(仮称) 熱海南太陽光発電事業環境影響準備書

補足説明資料

令和2年6月

株式会社 雅

図 6.2-2 (1) 道路構造及び沿道の状況 (RSV1)

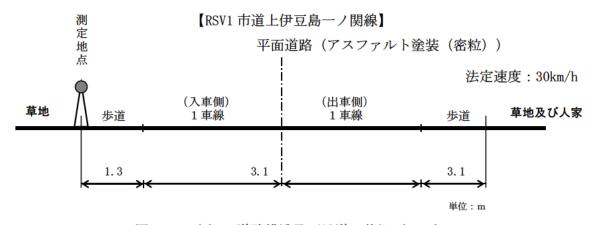
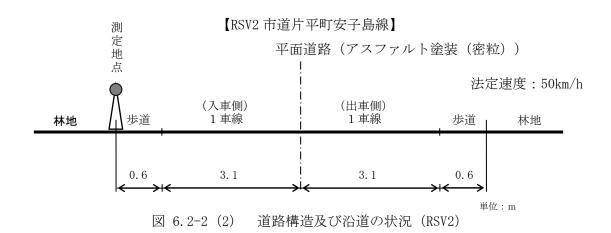
道路構造を表す断面図にも道路の種類と名称を記入されたい。さらに、その道路の法定速度または規制速度、および舗装の種類も記入されたい(p. 299にそれらの情報が文章で書かれている。そのページの図に記入でもよい)。

p. 289 の図 6. 2-2 及び p. 299 の図 6. 2-5 に以下のとおり道路の種類と名称、法定速度、塗装の種類を追記します。評価書において同図を差し替えます。
